Nr ogłoszenia w Biuletynie Zamówień Publicznych Ogłoszenie nr 500856-N-2019 z dnia 2019-01-04 r. **Dotyczy: „Zagospodarowanie terenu nad jeziorem w Kikole”**

WYJAŚNIENIA NA ZAPYTANIA WYKONAWCÓW

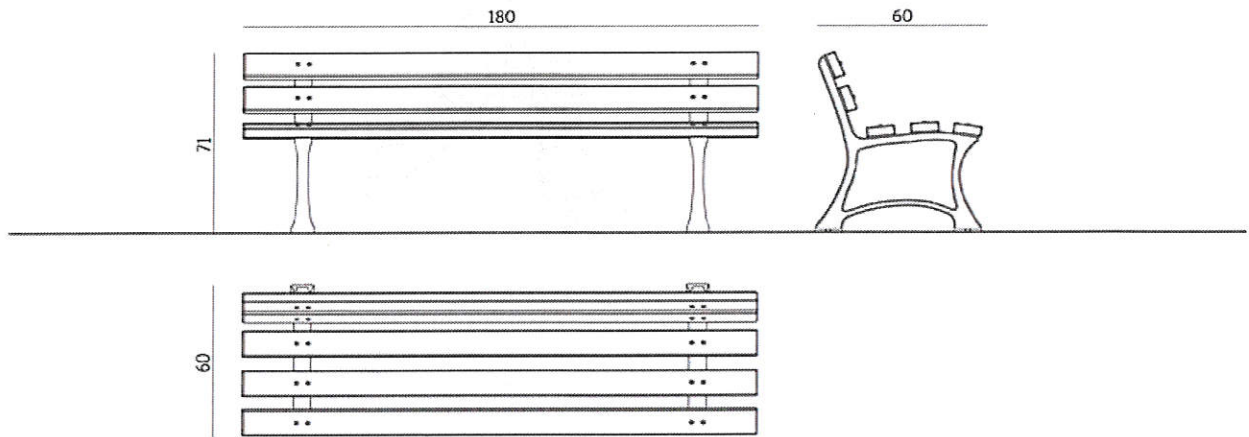
Proszę o podanie czy pomost do renowacji ma mieć również wymianę słupów, jeśli tak to proszę podać parametry słupów (drewno, metal, średnica pali, długość).

W projekcie założono wymianę jedynie desek pokrycia pomostów.
Wymiana elementów konstrukcyjnych w porozumieniu z Inwestorem.

KARTA TECHNICZNA

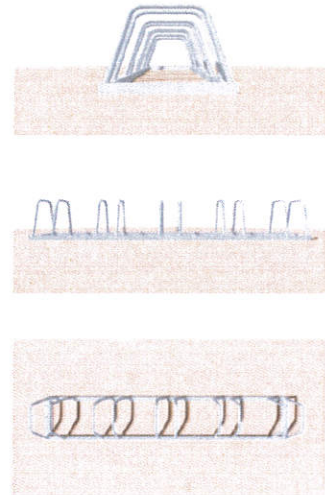
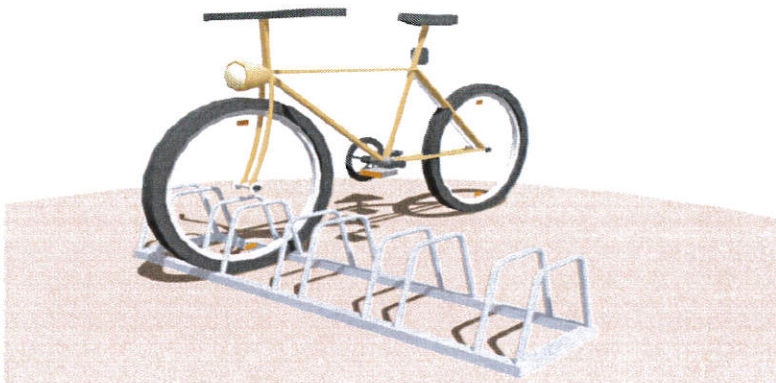
Proszę o podanie parametrów stojaka na rowery (ile stanowisk na rowery, z jakiego materiału ma być wykonany, wysokość, szerokość jaki sposób montażu)?

Stojak 6 stanowiskowy, typu jak na poniżej załączonej karcie technicznej.

Urządzenie wykonane zgodnie z normą PN-EN 1176, podstawowe wymiary podano w karcie konstrukcyjnej.

Stojak wykonany z:

- elementów stalowych
- elementy stalowe malowane proszkowo
- urządzenie montowane do podłoża za pomocą kołków rozporowych

Wymiar urządzenia
140 x 32 cm
wysokość 26 cm
